**ОКРУЖНИ ЗАТВОР У БЕОГРАДУ**

Број : 404-7/19-04

Предмет: Додатно објашњење везано за јавну набавку бр.ЈНОП1/19

PRILOG 1

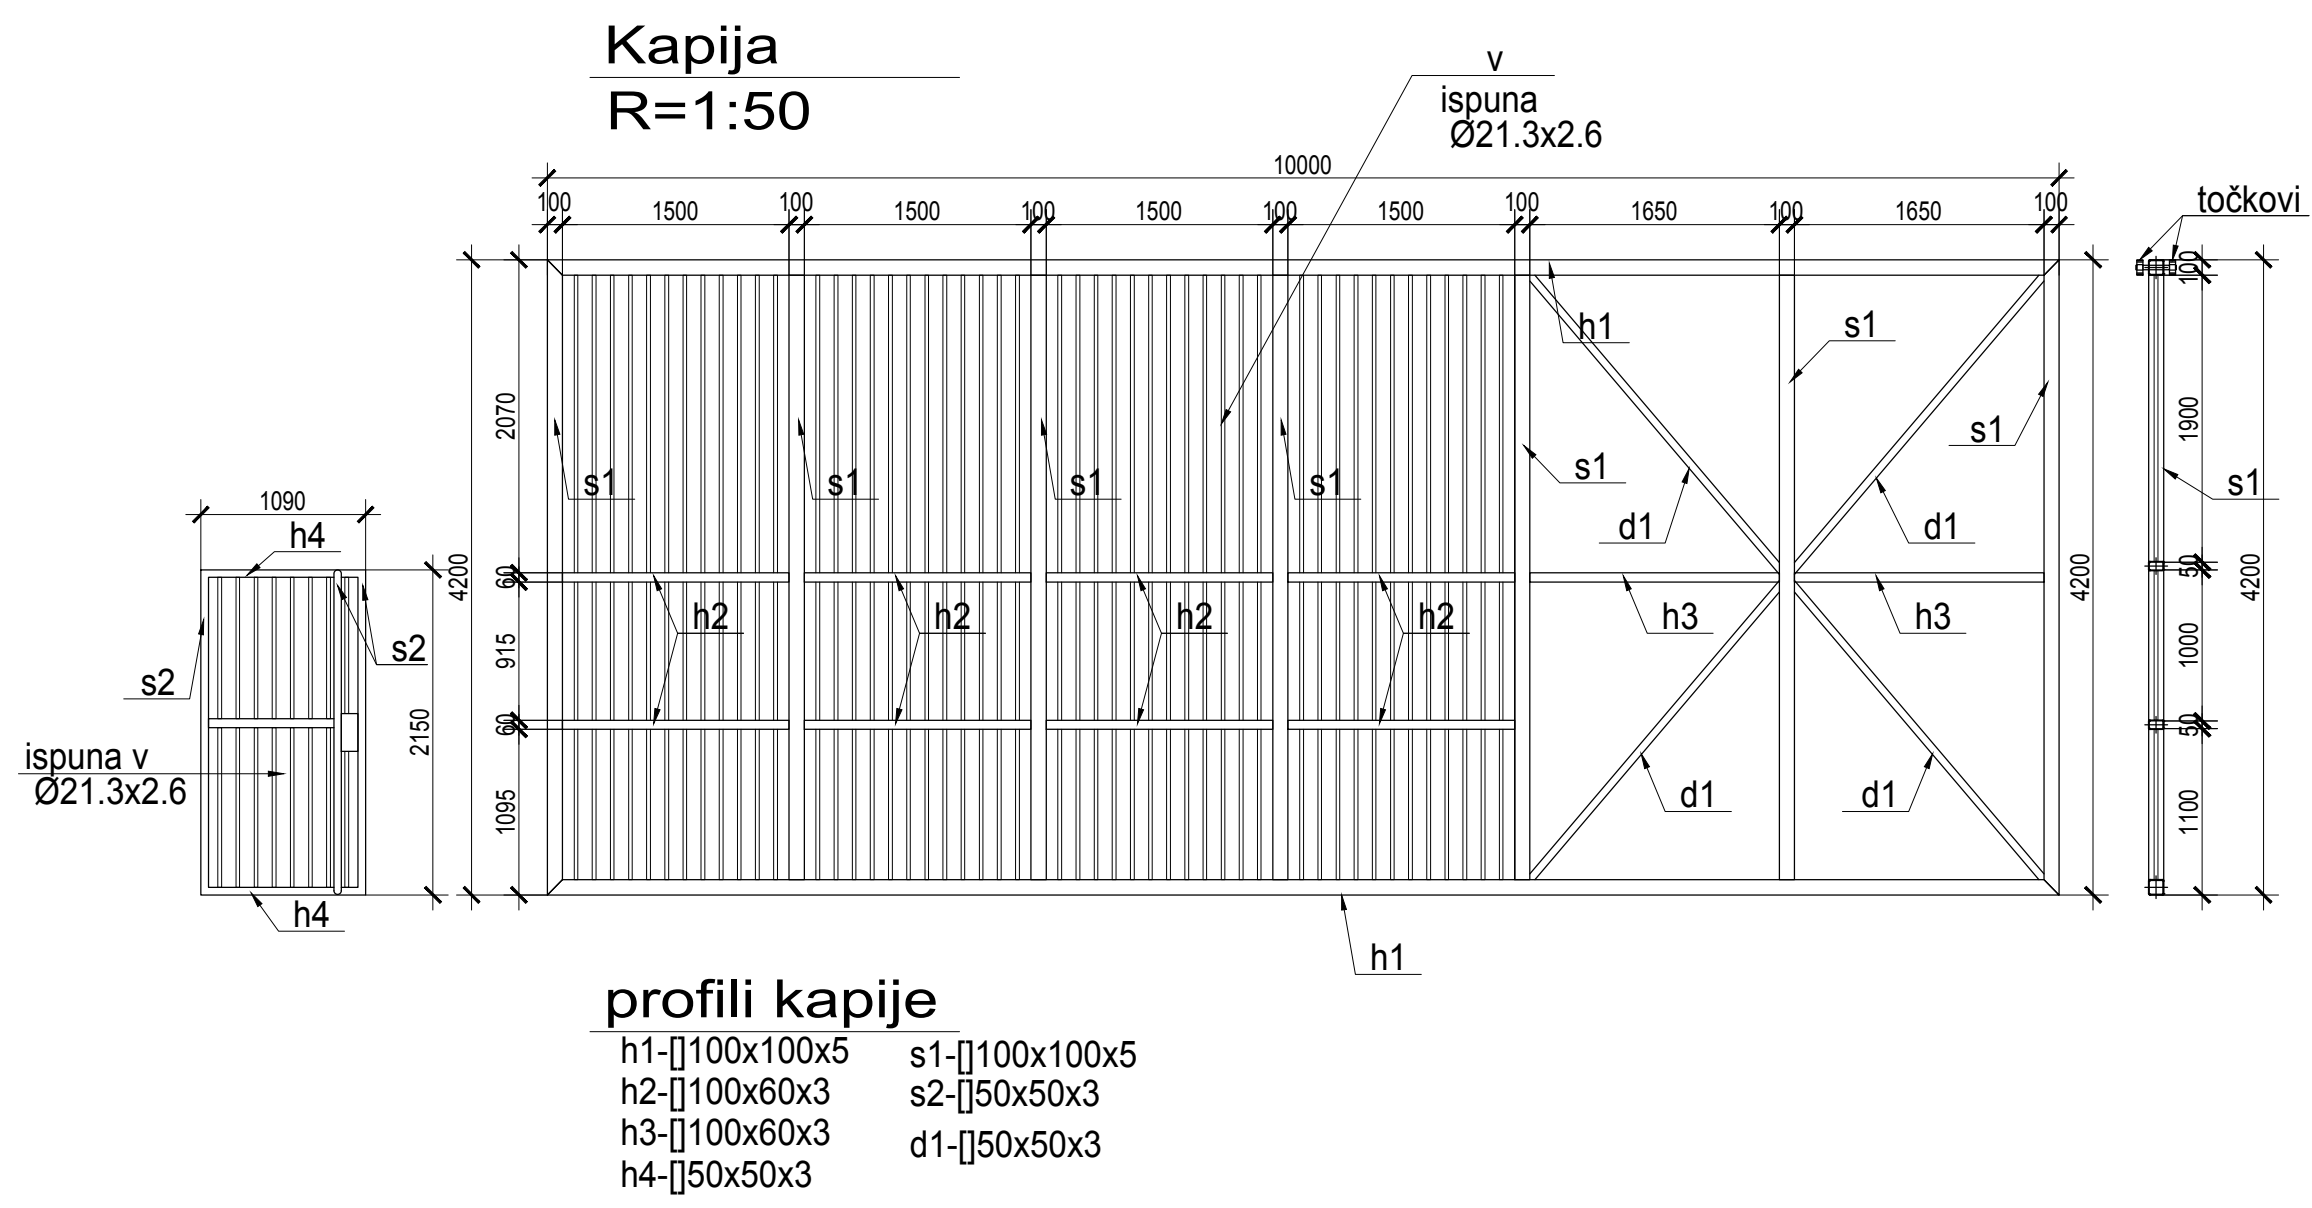
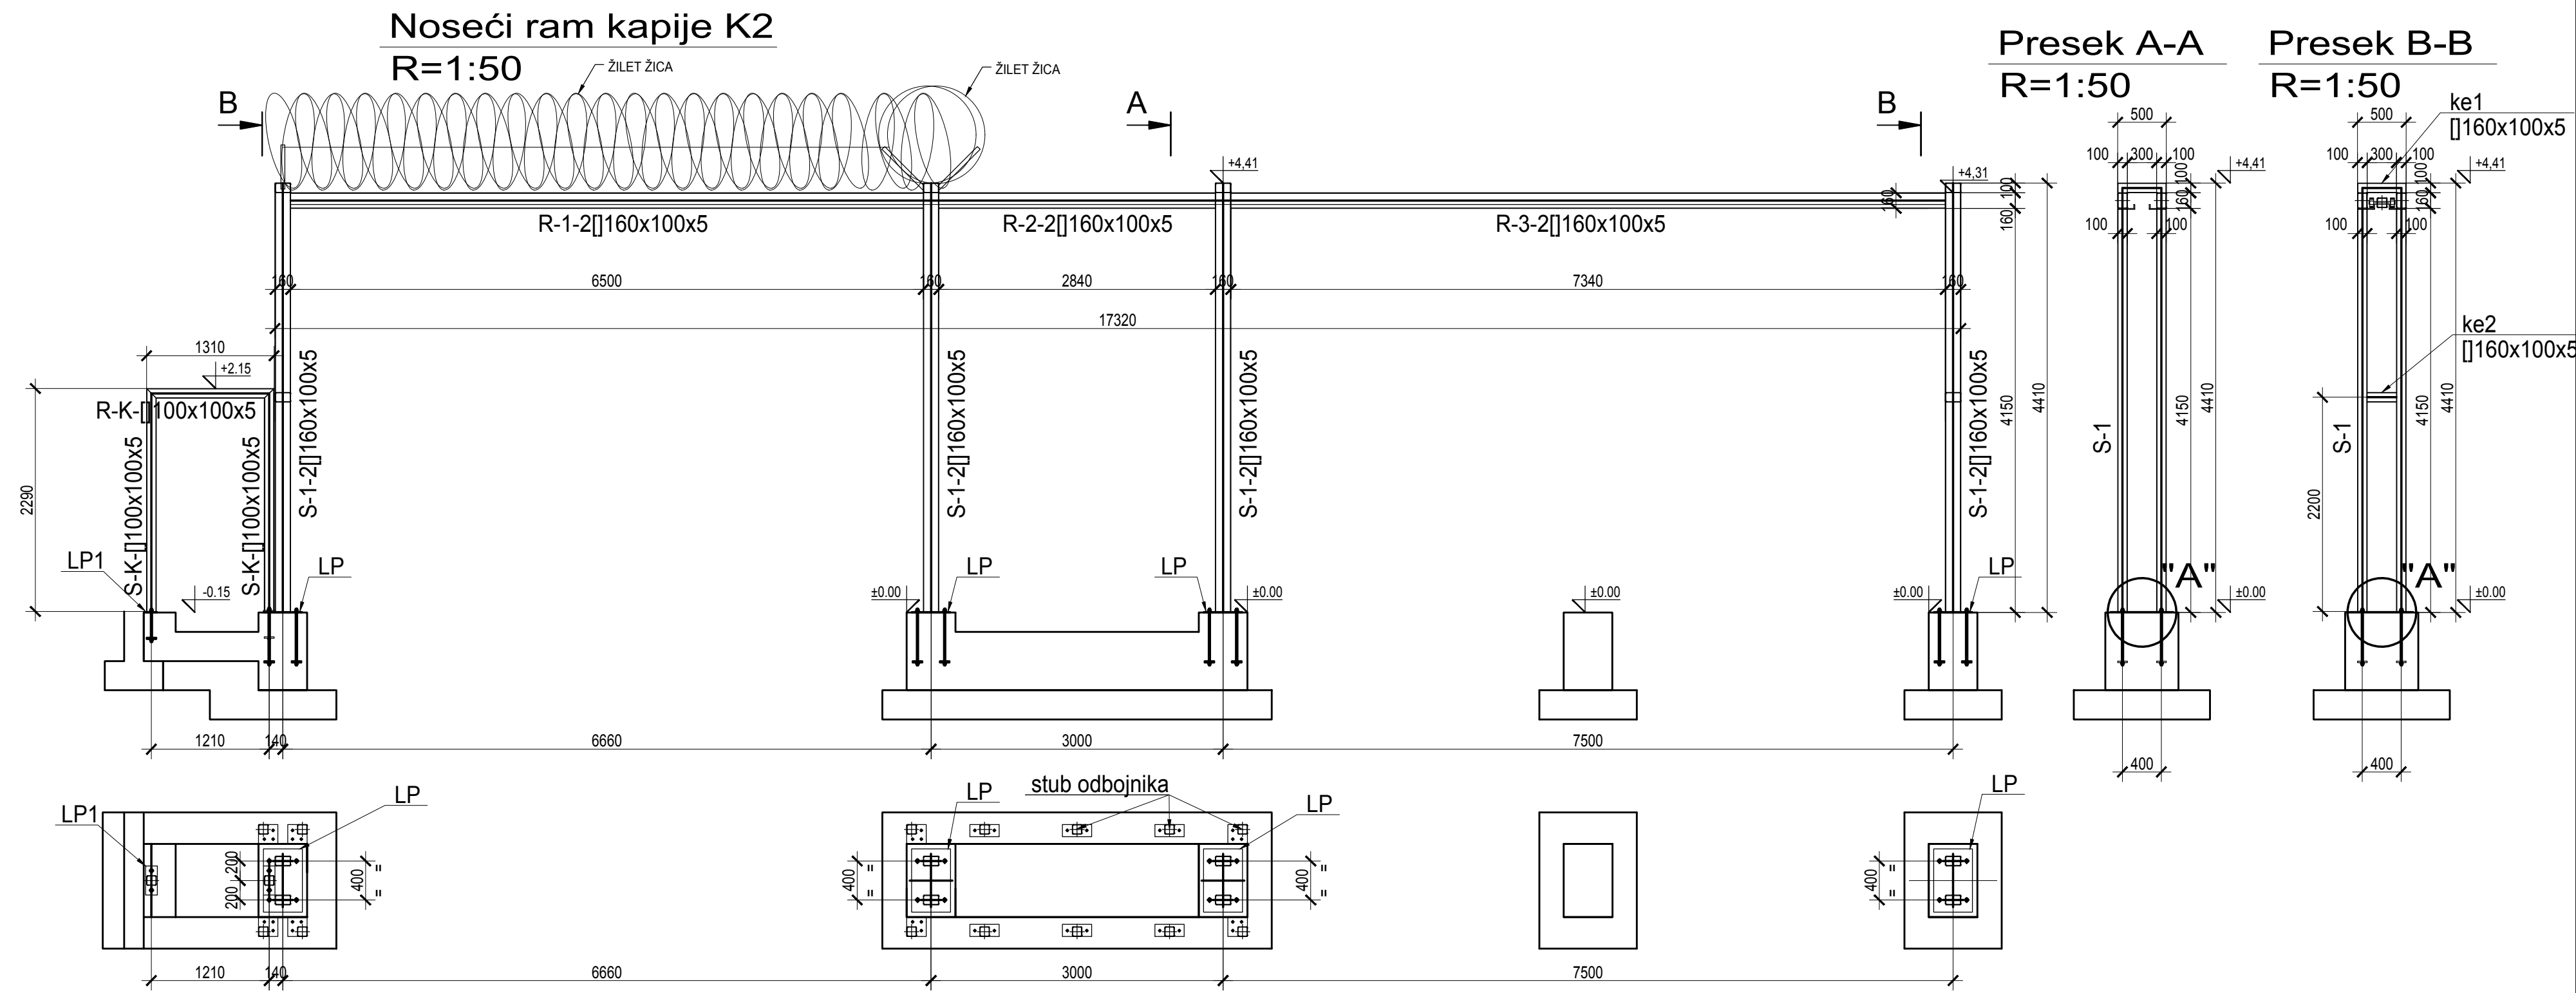
стр.185. , Поз. 04-01: „Набавка, израда и монтажа капије од челичних металних профила. Капија у складу са оградом.....“.

Молимо Вас да дефинишете димензије челичних профила за капију да би могла да се да адекватна понуда. Није објављена шема капије. И на коју се ограду мисли када се каже: „Капија у складу са оградом“?

Доставља се шема браварије челичних профила за капију. Мисли се на малу капију у оквиру велике у складу са оградом.

Шема је дата као прилог
